**Avis délibéré de l’Autorité environnementale
sur la reconstruction du barrage de Meaux (77)**

n°Ae : 2018-117

Avis délibéré n° 2018-117 adopté lors de la séance du 27 juin 2019

Figure 5 : Habitats naturels impactés par le projet

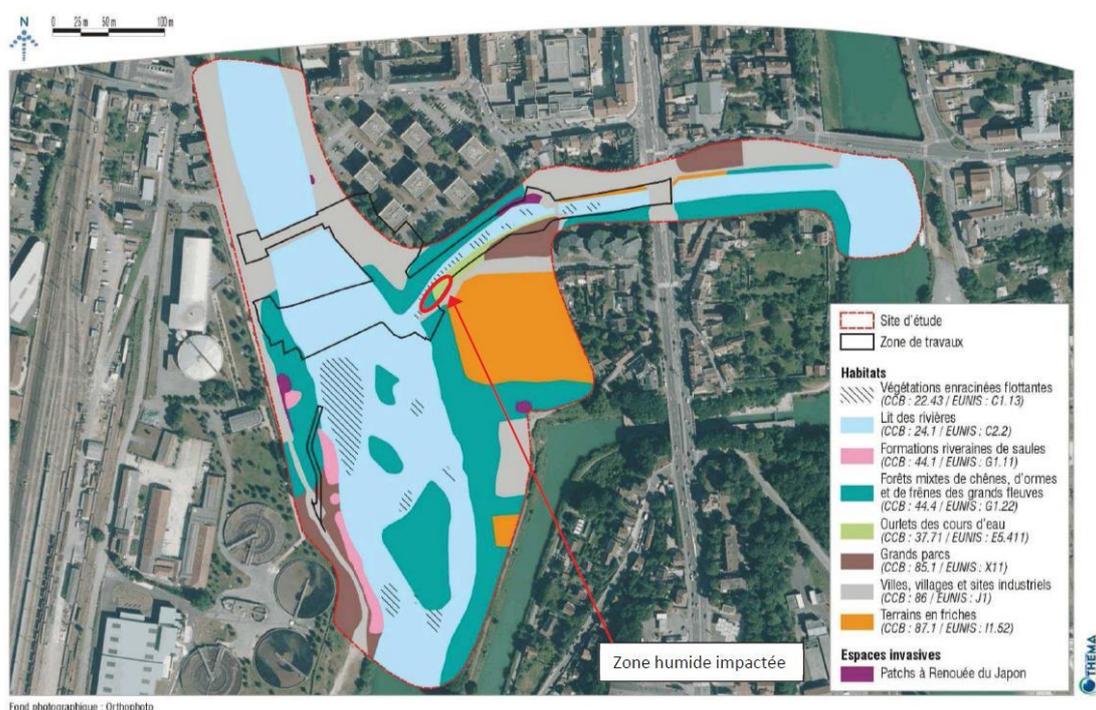
L'aménagement de la passe à poissons aura pour effet de détruire une frayère à brochet (300 m²) et un ensemble de micro-habitats potentiellement favorables aux espèces phytophiles se situant dans le dit canal (voir la figure 5 ci-avant). Le projet prévoit donc une mesure compensatoire conformément à l'article L. 163-1 du code de l'environnement. Une demande de dérogation à l'interdiction de destruction d'individus et d'habitats d'espèces protégées (articles L. 411-1 et 411-2 du code de l'environnement) a été déposée pour avis du conseil national de la protection de la nature (CNP). Les cycles biologiques des autres espèces protégées (avifaune, entomofaune, mollusques bivalves et chiroptères) recensées au sein de l'aire d'étude du projet, sont considérés comme n'étant pas affectés, grâce aux mesures d'évitement et de réduction qui doivent être mises en œuvre par le maître d'ouvrage dans le cadre de ce projet.
